サービス 通信

富士重工業株式会社

NO. FAS-075

1. 標 題： 才1部： スピンナー・バルクヘッドの点検及びバルクヘッド切欠部修正について
才2部： 前方スピンナー・バルクヘッドの追加
2. 適用機体： 才1部，才2部： FA-200-160及びFA-200-180A0の機体
で製造番号#244号機～#265号機及び#41，#102，
#214号機。
3. 適用度： 必須事項
4. 目 的： 才1部： スピンナー・バルクヘッドの切欠部を起点とした亀裂が発生したとい
う事例があり、飛行安全性確保のための点検及び当該部の形状修正を
行う。
才2部： 前方スピンナー・バルクヘッドの追加を行う。
5. 指 示： 才1部： プロペラ、スピンナー及びバルクヘッドを取外し、塗装剝離后バルク
ヘッド全搬についてのクラックの有無を目視点検、特にバルクヘッド
切欠部についてダイチェックによりクラックの有無を点検する。
 - (1) クラックが発見された場合は
新品の部品と交換する。この際、図-1に示す修正が成されている
ことを確認する。
 - (2) 異常がない場合は
当該バルクヘッドに対し図-1に示す修正をした後、これを取り付
ける。

図-1 バルクヘッド修正要領図

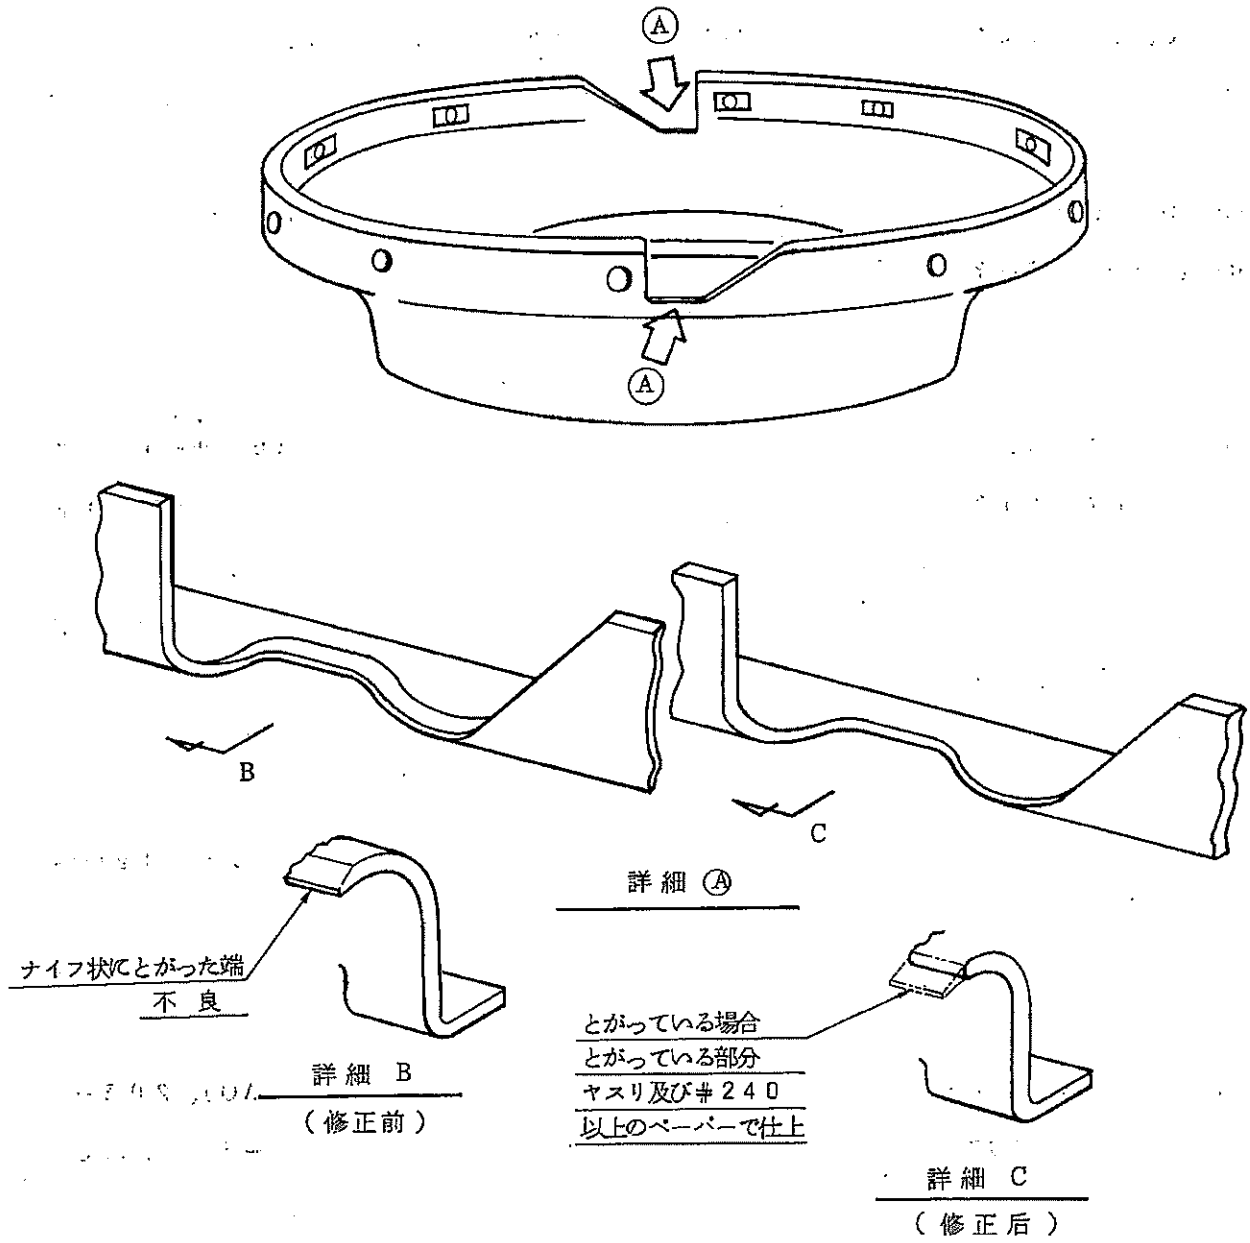
- (1) 上部カウリング及び下部カウリングを取り外す。
- (2) プロペラ・スピナーを取り外す(スクリュ10本)。
- (3) プロペラを取り外す(ボルト6本)。
- (4) プロペラ・スピナー・バルクヘッドを取り外す(ボルト12本)。
- (5) バルクヘッドの塗装をペイント・リムーバーにて除去した後、ナフサ等で表面をきれいに清掃する。
- (6) バルクヘッド全般に渡りクラックの有無を点検する。
- (7) バルクヘッド・ブレード切欠部をダイチェックにより、クラックの有無を点検する。
(図-1、A部)
- (8) バルクヘッドに異状が認められない場合、次の作業を実施する。
- (イ) バルクヘッド・ブレード切欠部を図-1、詳細Cに示す形状になるよう、適当なヤスリと#240以上のサンドペーパーを用いて再仕上げする。
この場合、余分に削りすぎたり、Rを小さくしたりしないように十分注意する。又図-1、詳細Bに示すような形状であってはならない。
- (ロ) 仕上げ面にジクロメートプライマーを塗布する。
- (9) バルクヘッドに異状が認められた場合、新しい部品と交換する。この場合ブレード切欠部の形状が図-1、詳細Cに示す形状になっているか確認し取り付ける。もし形状が不良の場合(図-1、詳細B)(8)項、(イ)、(ロ)の作業を実施する。
- (10) (1)~(4)項の逆手順で取外した部品を取り付ける。

図-2 スピナー・バルクヘッド(前方)ケガキ線

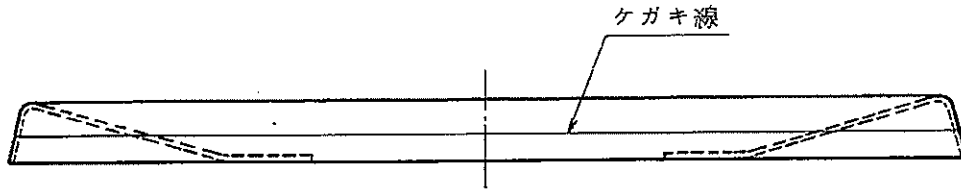
- (10) プロペラ・スピナーを仮付し、下孔#50、3ヶとプロペラ・スピナー・バルクヘッド(前方)にあるケガキ線とが合っている事を確認する。
- (11) (10)項の状態でマークした6ヶ所(すでに3ヶ所は下孔穿孔済み)を $\{1/4\}$ φ ドリルにてプロペラ・スピナーとプロペラ・スピナー・バルクヘッド(前方)に通し穿孔する。

図-3 プロペラ・スピナー“ケガキ”要領図

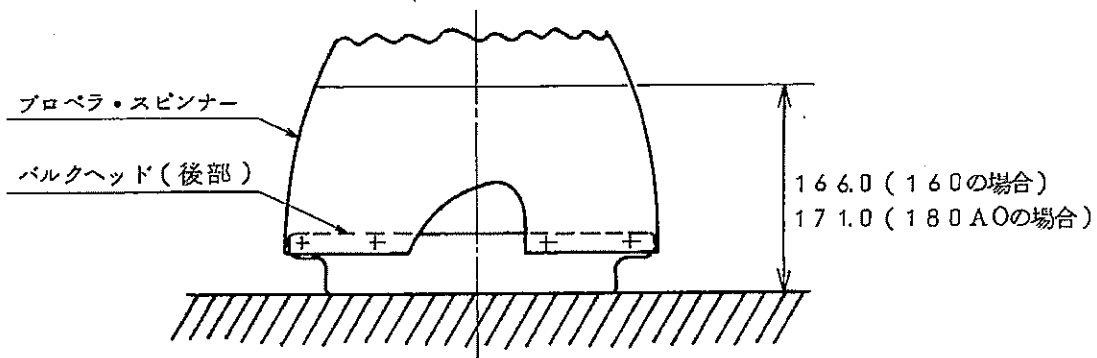
- (1) オ 1 部(1)項から(9)項までの作業を実施する。
- (2) プロペラ・スピナー・バルクヘッド(後部)の塗装を実施する。
- (3) オ 1 部(2)項及び(4)項で取外したプロペラ、スピナーとバルクヘッド(後部)を単体で組立て、平らな(できれば定盤)面上で取付位置を図-3の要領にてけがく。

図-4 プロペラ・スピナー・マーキング要領図

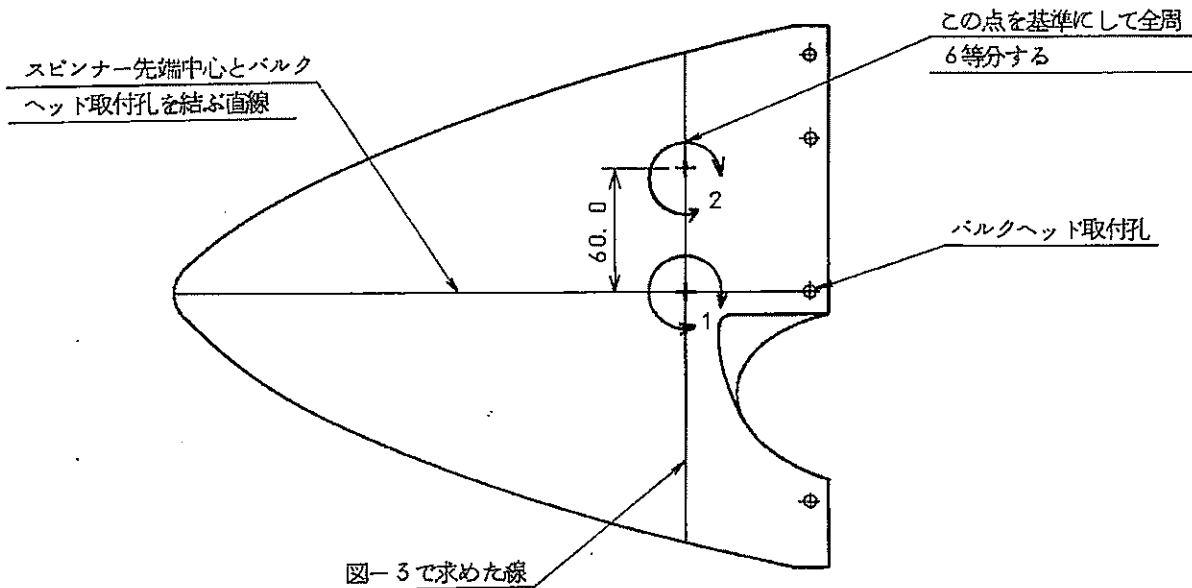
- (4) バルクヘッドとスピナーを分離し、スピナー先端中心とバルクヘッド取付孔を結ぶ直線の交点をけがく。「図-4、マーク1」
- (5) (4)項で得た交点より上方へ60%の処にマークする。「図-4、マーク2」
- (6) (5)項のマーク点を基準に全周を6等分しマークする。
- (7) 下孔#50を3ヶだけ1つ間隔で穿孔する。

図-5 プロペラ・スピナー、スペーサー取付要領図

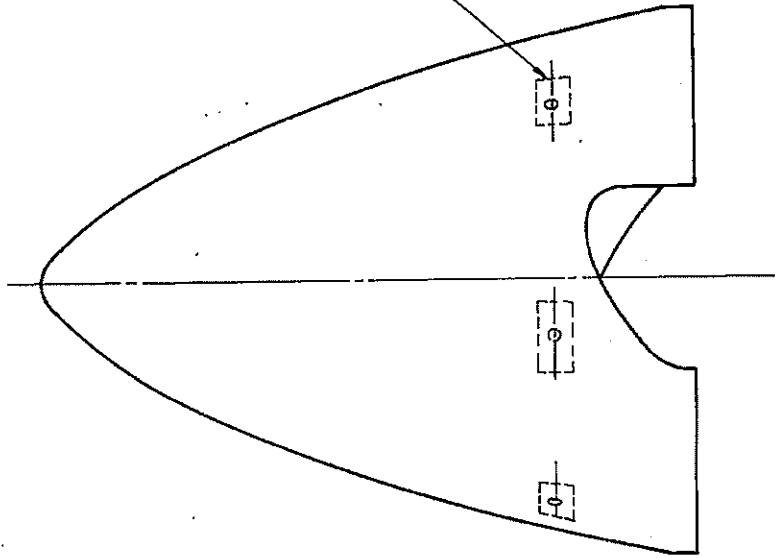
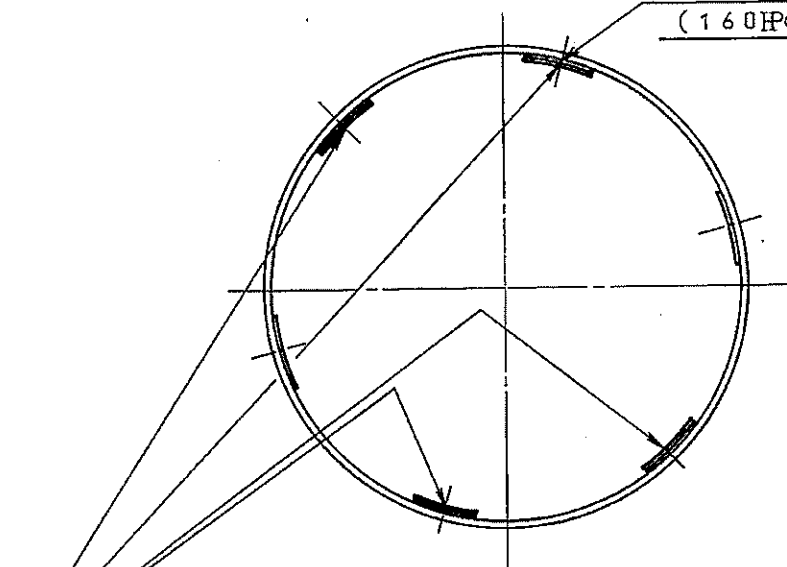
- (12) 仮付したプロペラ・スピナー、プロペラ及びプロペラ・スピナー・バルクヘッドを取外す。
- (13) プロペラ・スピナー・バルクヘッド(前方)にナットプレートMS21075L3、6ヶをリベットMS20426AD3-4、12ヶで取付ける。
- (14) プロペラ・スピナーにスペーサー203-960202-007、4ヶ(180AO)、203-960202-007、4ヶ、200-960202-009、6ヶ(160)を図-5の要領にて接着、取付ける。

スペーサー、セメダイン1560
又は同等品にて接着

203-960202-009スペーサー6ヶ所
(160HPのみ)

203-960202-007スペーサー4ヶ所
(160HP及び180AO)

図-6 前方バルクヘッド取付要領図

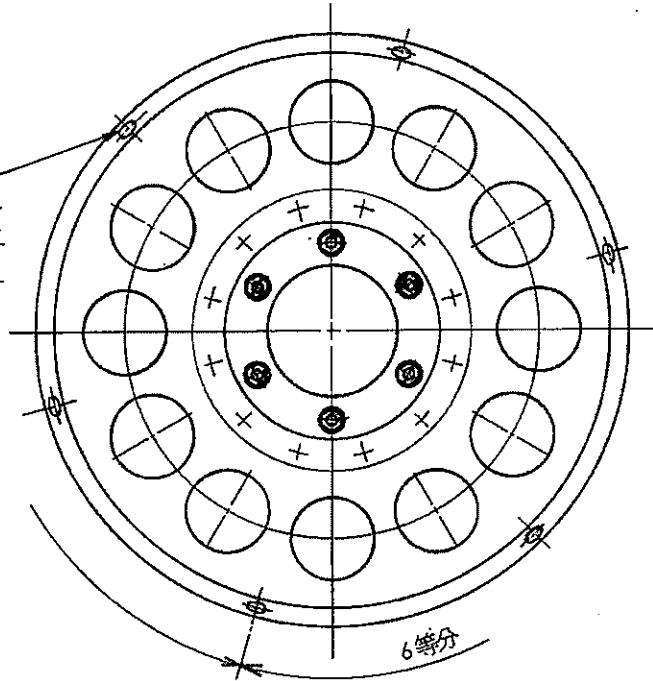
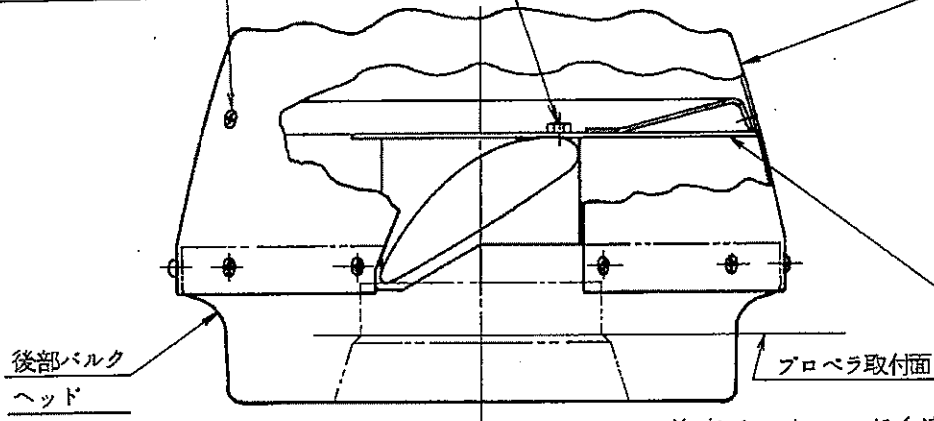
- (15) プロペラをエンジン・プロペラ取付フランジに位置決めし、プロペラ・スピナー・バルクヘッド(前方)200-960014-001(180AO)、200-960014-101(160)を

図 6 の要領にてプロペラと一帯に取付ける。

(16) プロペラ・スピナーを図 6 の要領にて取付ける。

ナットプレート (追加)
MS21075L3 (6ヶ)
MS20426AD3リベット
 で位置決め后取付

(追加)
MS27039-1-10スクリュ
AN960-10Lワッシャ (6ヶ所)

プロベラ取付ボルト
 にて取付
 (6ヶ所)

前方バルクヘッド (追加)
200-960014-001 (180AO用)
200-960014-101 (160用)
